Révision: A

## REPLACEMENT DU DÉCALQUE DEF 9700 (B13R)

Sur les véhicules visés par ce bulletin, remplacer le décalque car la traduction anglais est manquante.

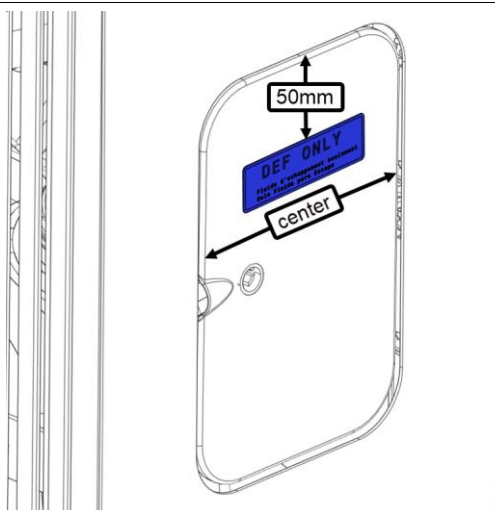
2. Enlever l'ancien décalque à l'extérieur de la porte.  
Nettoyer la surface avec de l'alcool.

3. Installer le nouveau décalque 21467930 sur l'extérieur de la porte à la position indiquée.

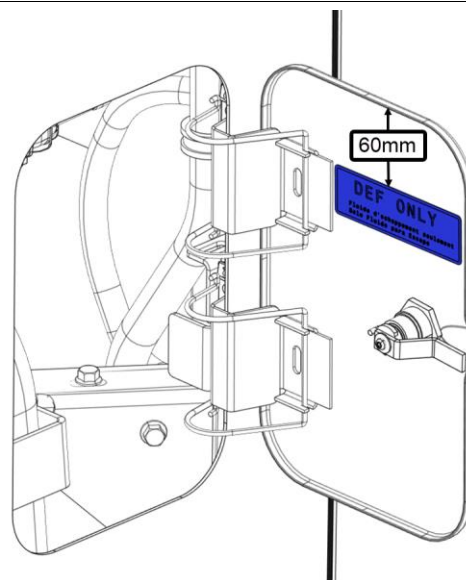
4. Enlever l'ancien décalque à l'intérieur de la porte.
5. Nettoyer la surface avec de l'alcool.

6. Installer le nouveau décalque 21467930 à l'intérieur de la porte à la position indiquée.
